Gesamtsanierung Volksschule Tscharnergut, Bern
Kurzbericht Planerwahlverfahren, April 2025

GESAMT SANIERUNG VOLKS SCHULE TSCHARNERGUT

Axonometrie mit Nutzungen

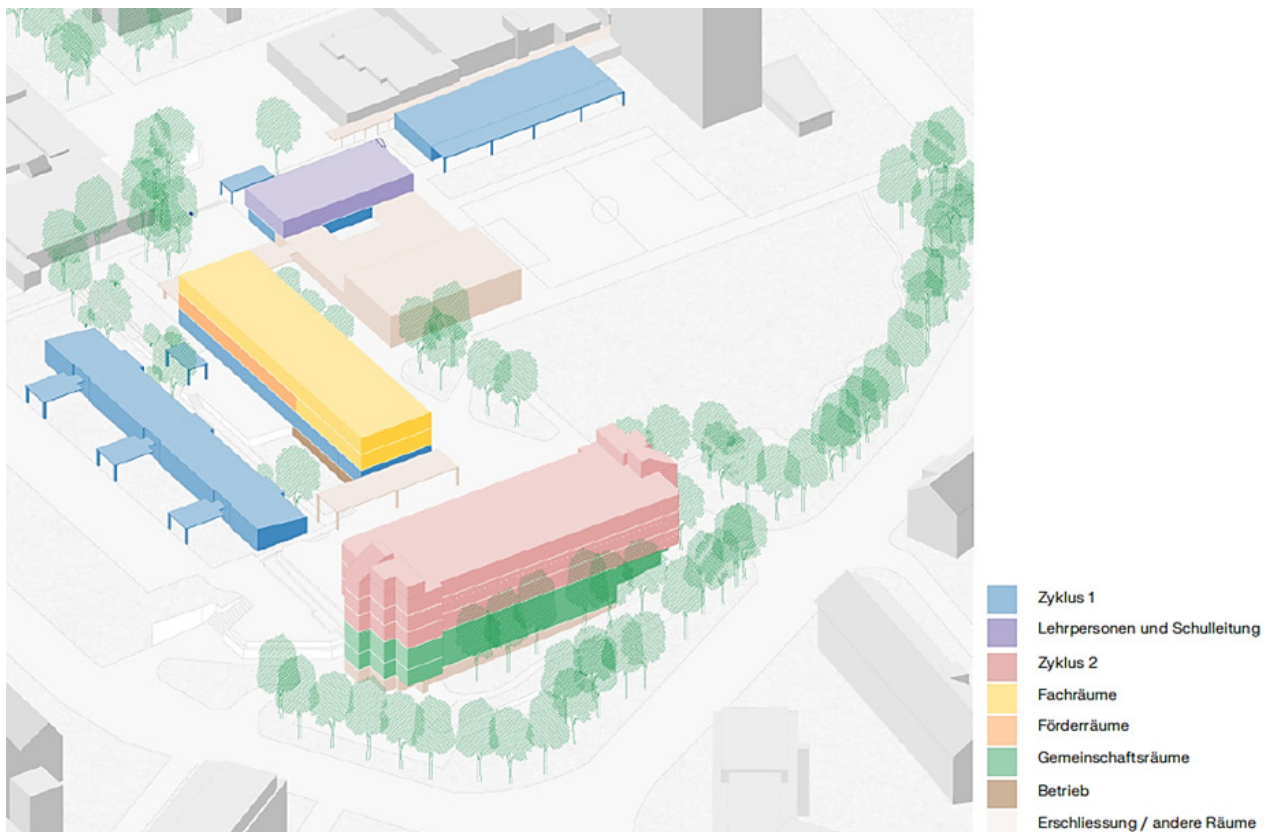
Schlüssig werden aus der Analyse des Ortes die inhärenten Qualitäten und Potenziale der Schulanlage hergeleitet. Diese wird als Campus mit Pavillonbauten und differenzierten Freiräumen gelesen.

Die Aussenräume sind wichtige Bestandteile der Anlage und spiegeln den Zeitgeist wider. Mit differenzierten Eingriffen wie der Neugestaltung des Zwischenbereichs F22/F20 mit dem Umgang des Terrainsprungs, der teilweisen Entsiegelung der bestehenden Beläge, den punktuellen Ergänzung von Bäumen oder der Erweiterung der Eingangstreppe zum F18, werden Verbesserungen angestrebt, welche die vorhandenen Identitäten und die Adressierung stärken.

Die zentrale Erschliessungsachse, bzw. das grüne Rückgrat des Tscharni-Quartiers kulminiert im F18, welches den westlichen Abschluss des Schulareals bildet und im Moment eher einen Unort darstellt. Mit der Umgestaltung wird für den Nordosteingang ein Auftakt in die Schulanlage geschaffen. Das räumliche Potenzial des Bestandes wird durch eine zusätzliche, flexibel unterteilbare Raumschicht ausgenutzt. Es entsteht ein öffentlicher Sockel, welcher der Anlage ein neues Gesicht verleiht.

Der Zyklus 2 liegt folgerichtig in den Obergeschossen. Die räumliche Organisation ist sinnvoll angedacht und bietet die nötige Flexibilität für die Weiterentwicklung.

An der westlichen Geländeseite dient die bestehende Nord-Süd laufende Fussgängerverbindung als neue Zugangsachse für den Zyklus 1, der in den Erdgeschossen in gut organisierten Clustern angeordnet wird.

Die Fachräume befinden sich im Zentrum und Herz des Campus im F22; die Lehrerschaft im F24. Die Gebäude F20,22 und 24 werden minimal repariert und in ihrer Rohbauästhetik behutsam und situativ weiterentwickelt.

Neben dem klaren Gesamtkonzept, welches eine gute Grundlage zur weiteren Entwicklung des Projekts bildet, ist der innovative Vorschlag der neuen Raumschicht, mit kleinem Mehraufwand einen grossen Mehrwert zu schaffen, überzeugend. Die gestalterischen Absichten sind mit Materialien und Farben angedacht und sorgfältig dargestellt.

Axonometrie mit Nutzungen

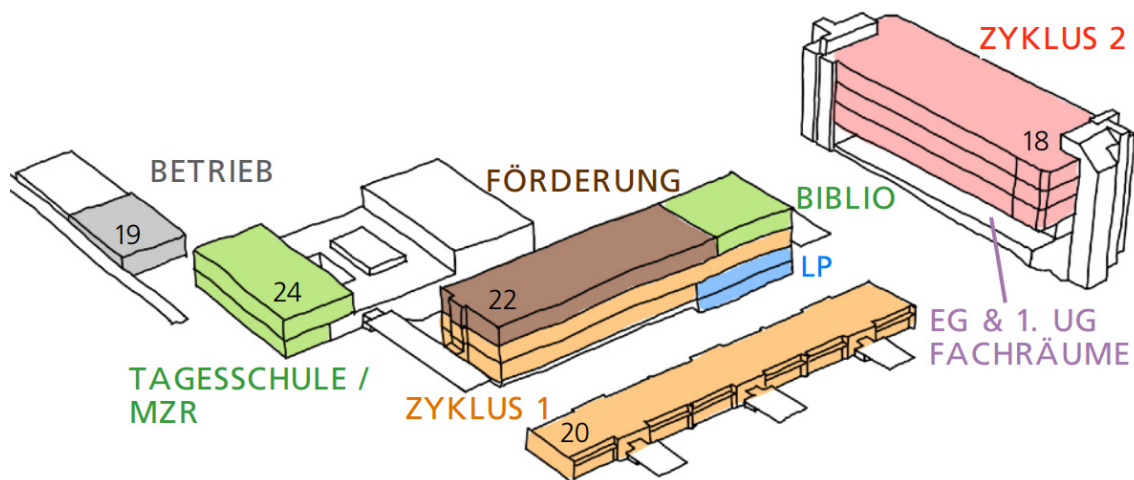
Der grüne Mittelweg durchs Quartier Tscharnergut wird als Allmend des Kindes gelesen, welche in der Schulanlage mündet. Sorgfältig werden die bestehenden Aussenraumbereiche charakterisiert und in ihrer Identität erkannt und gestärkt.

Auf Grund von diesen unterschiedlichen Aussenraumi-identitäten werden zentral in den Gebäuden F20 und 22 die Räume für den Zyklus 1 angeordnet. Dies hat den Nachteil, dass im F22 für die Cluster im Obergeschoss kein direkter Aussenraumbezug möglich ist. Die vorgeschlagenen Umbaumassnahmen des erhaltenswerten Bestandes sind zurückhaltend geplant und entsprechend ressourcenschonend gedacht. Die Fach- und Betriebsräume werden zentral auf dem Campus, ebenfalls im Gebäude F22 und F24 organisiert.

Auf eine Schulnutzung im Gebäude W19a wird verzichtet. Das hat die negative Konsequenz, dass die geforderten Flächen in gewissen Bereichen eher kompakt ausgelegt werden. Insbesondere die Cluster im Zyklus 1 sind mit den vorgeschlagenen 68 m² deutlich kleiner als die für den Schulbetrieb geforderten 80 m².

Folgerichtig wird in den Obergeschossen des Gebäudes F18 der Zyklus 2 organisiert. Durch die Öffnung der Korridorbereiche entsteht eine Lernlandschaft, die besser natürlich belichtet wird als in der heutigen Situation, jedoch als jeweils 3er-Cluster nicht klar ablesbar ist. Eine grosse Dachterrasse bildet den gemeinschaftlichen Abschluss auf dem Gebäude. Durch die periphere Lage und den möglicherweise grossen statischen Aufwand zur Erstellung, wird dieser zusätzliche Aussenraum jedoch in Frage gestellt.

Der Beitrag überzeugt durch seine Interpretation und Zonierung der Gesamtanlage. Die funktionalen Zuordnungen und die detaillierte Ausformulierung der jeweiligen Bereiche vermögen betrieblich jedoch nicht restlos zu überzeugen.

Grundrisse mit Nutzungen

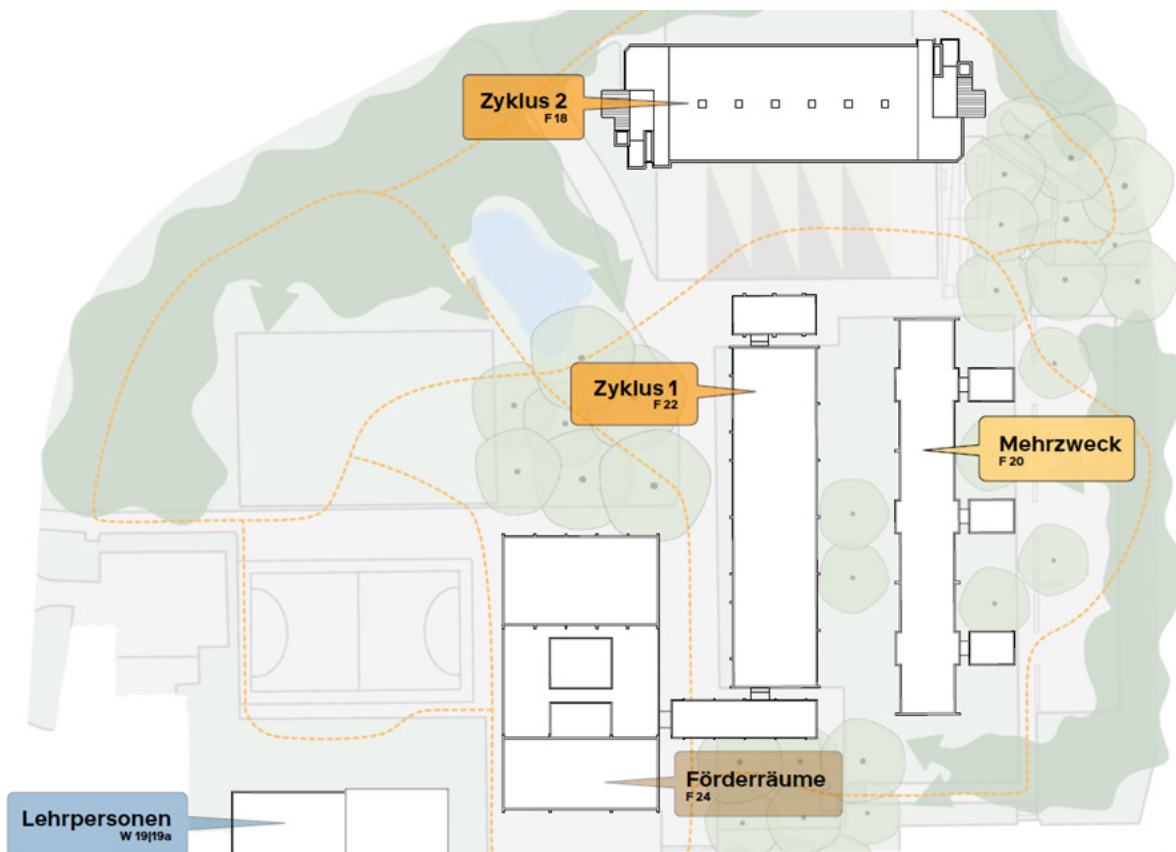
Der Beitrag interpretiert die Schulanlage als eingefasste Grünanlage gegen die Feller- und Waldmannstrasse. Die zwei Ankunftsorte gegen den Quartierplatz und an der Fellerstrasse werden mit ergänzten Baumdächern aufgewertet.

Die Nutzungsverteilung ist pragmatisch, je nach Platzbedarf der jeweiligen Strukturen hergeleitet. Die Räume des Zyklus 1 sind zentral im Gebäude F22 über alle Geschosse angeordnet. Dies führt zu sehr langen Wegen aus den oberen Clustern in den Aussenbereich und zu wenig Aussenraumbezug für die Schüler*innen. In diesem Zusammenhang ist die Umnutzung der ebenerdigen Tagesschule F20 in ein Gebäude mit ausschliesslich Mehrzweckräumen schwer nachvollziehbar. Die Erschliessungsbereiche im Zyklus 1 werden durch Garderobenmöblierungen aufgewertet und sind durch eingeschobene Lernzonen besser nutzbar.

Folgerichtig sind die Förderräume zentral im Gebäude F24, direkt beim Quartierzugang vorgesehen. Der vorgesehene Standort für die Lehrpersonen im W19/19a liegt jedoch zu peripher und ist dadurch im Schulalltag nicht praktikabel nutzbar.

Die 3er-Cluster für den Zyklus 2 in den Obergeschossen des Gebäudes F18 erhalten durch die Verbreiterung der Mittelzone einen sehr attraktiven Charakter und sind als Raumeinheiten dadurch klar ablesbar und identitätsstiftend.

Die Stärke des Projektvorschlags liegt besonders im Umgang mit dem Gebäude F18. Die Nutzungszuordnungen und spezifische Ausgestaltung der anderen Bereiche vermögen jedoch wenig zu überzeugen. Der Vorschlag des Dämmperimeters birgt ein vergleichsweise hohes Risiko einer späteren Anpassung auf Anforderungen angesetzter Standards. Die in den Sommermonaten eher geschlossenen Stoffstoren erschweren einen trotz mechanischer Belüftung angestrebten natürlichen Luftaustausch. Im Aussenraum werden im Sinne des klimaadaptiven Bauens Verschattungsmöglichkeiten angeboten. Dach- und Fassadenbegrünungen sind thematisiert. Insgesamt ist das Nachhaltigkeitskonzept durchdacht und präzise auf eine sinnvolle Eingriffstiefe ausgerichtet.

Axonometrie mit Nutzungen

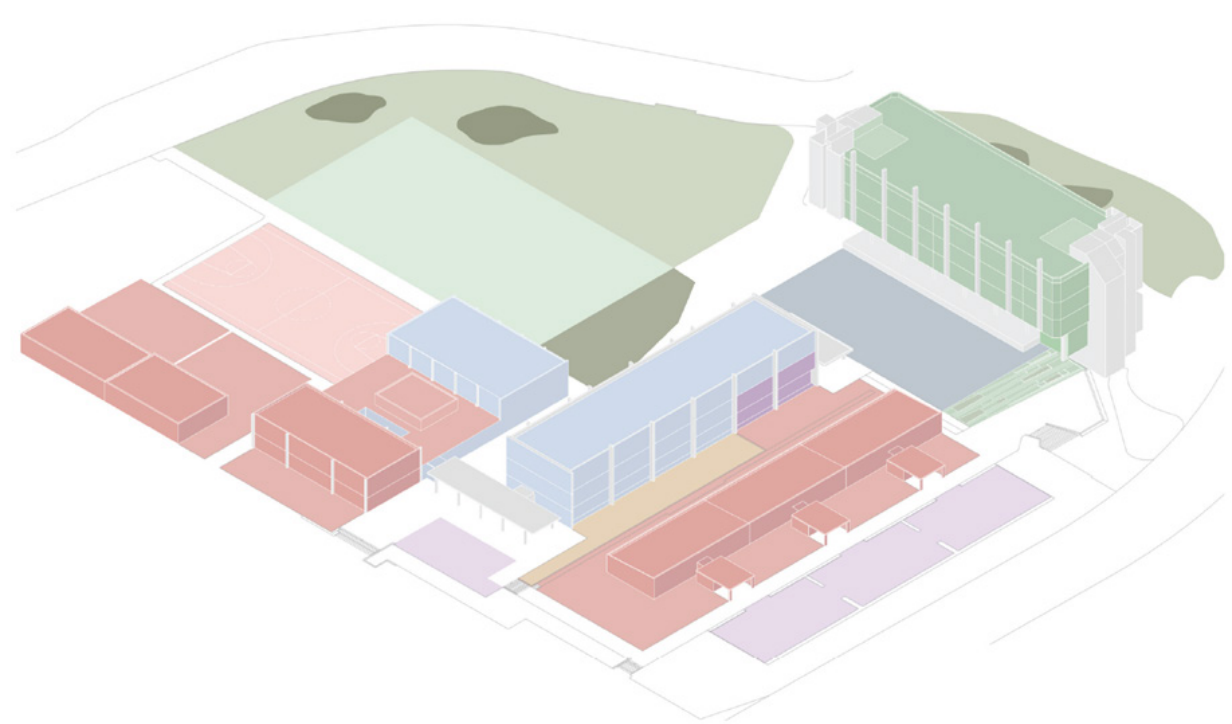
Die Interpretation der Gesamtanlage als einheitlich durchgrünter Freiraum erscheint aus denkmalpflegerischer Sicht eher untypisch, da sie die wertvollen Kontraste minimiert, die das Areal heute aufweist.

Der Zyklus 1 wird in den Gebäuden F20, 24 und W19/19a organisiert. Dies führt zu durchgehenden direkten Aussenraumbezügen, was für die Nutzung der Cluster sehr vorteilhaft ist. Auf die vorgeschlagene Einfriedung dieser Aussenräume müsste jedoch im Geiste der durchgrünten und begehbaren Gesamtanlage verzichtet werden. Sinnvoll erscheinen die zentral auf dem Areal vorgesehenen Gemeinschaftsnutzungen im Gebäude F22.

In den Obergeschossen des Gebäudes F18 ist der Zyklus 2 mit jeweils zwei Clustern pro Geschoss vorgesehen. Nicht ganz nachvollziehbar bleibt, welche Clustervarianten mit welchem Eingriff in die Bestandsstruktur von den Verfassenden vorgeschlagen werden. Die unterschiedlichen Möglichkeiten werden jedoch aufgezeigt und sind umsetzbar. Die sichtbaren, vertikalen Warmluftabzüge an der Fassade machen zwar die klimatischen Ambitionen der Verfassenden ablesbar, führen aber zu einem eher wesensfremden Ausdruck des Bestandsgebäudes. Die Nutzungszuordnungen des Beitrages überzeugen durch den nachvollziehbaren Aussenraumbezug. Dies führt aber möglicherweise dazu, dass der Campuscharakter in seiner ursprünglich kontrastierenden Ausgestaltung an Profil verliert.

Axonometrie mit Nutzungen

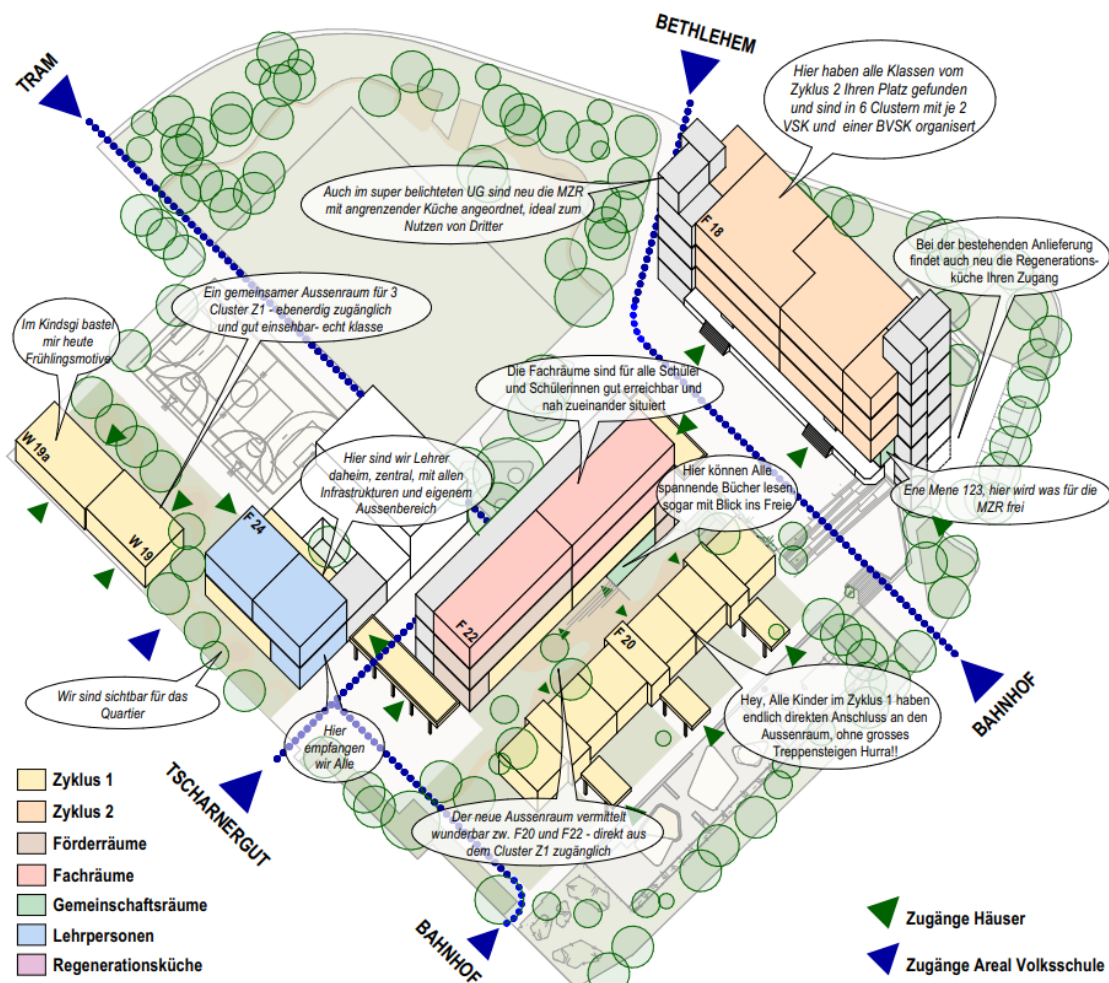
Die Projektverfassenden bilden mit der Analyse die Grundlage ihrer Projektstrategie, um vorhandene Potenziale und Synergiemöglichkeiten zu erkennen. Die Schulanlage wird als Campus verstanden. Während eine Neugestaltung des Aussenraums zwischen den Gebäuden F20 und F22 vorgeschlagen wird, wirken andere Massnahmen im Aussenraum etwas wenig spezifisch. Die Nutzungsverteilung ist plausibel. Die Schulcluster des Zyklus 1 sind alle im Erdgeschoss mit direktem Bezug zum Aussenraum angeordnet. Der Zyklus 2 befindet sich im F18. Die angestrebten, funktionalen Bezüge der Lernbereiche werden in Clusterschemas erläutert und zeigen die Absicht eines flexiblen und differenzierten Raumangebots sowie die Integration der Betreuenden im Unterrichtsraum auf.

Die Fachräume befinden sich zentral für alle gut erreichbar im F22, die Lehrer im F24.

In einer Axonometrie werden verschiedene mögliche Massnahmen skizziert und vorgeschlagen. Die Darstellung erscheint allgemein etwas unübersichtlich.

H22 | 2.Obergeschoss | Mst. 1:500

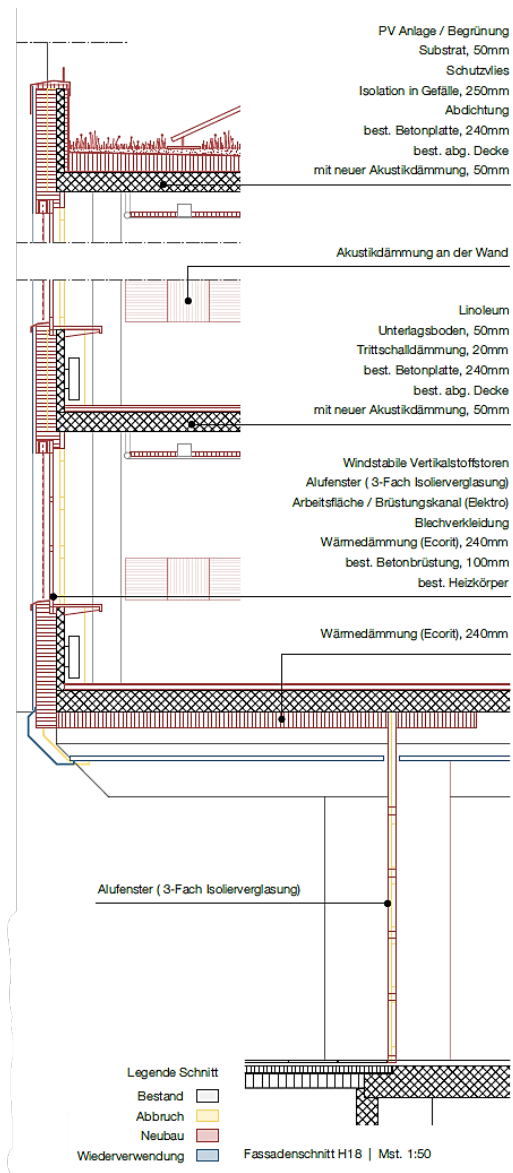
Der Zyklus 1 wird im Gebäude H22 angeordnet, was den Nachteil hat, dass nicht alle Klassen einen direkten Zugang zum Aussenraum aufweisen. Dafür werden in den Obergeschossen mittig Mehrzweckräume angeordnet, welche bei Regenwetter auch als Pausenraum dienen sollen. Die Organisation der Cluster wird nur schematisch aufgezeigt. Team und Lager befinden sich zum Teil ausserhalb, was für den Unterricht nachteilig ist. Das Potenzial der Erschliessungsräume wird nicht aufgezeigt.
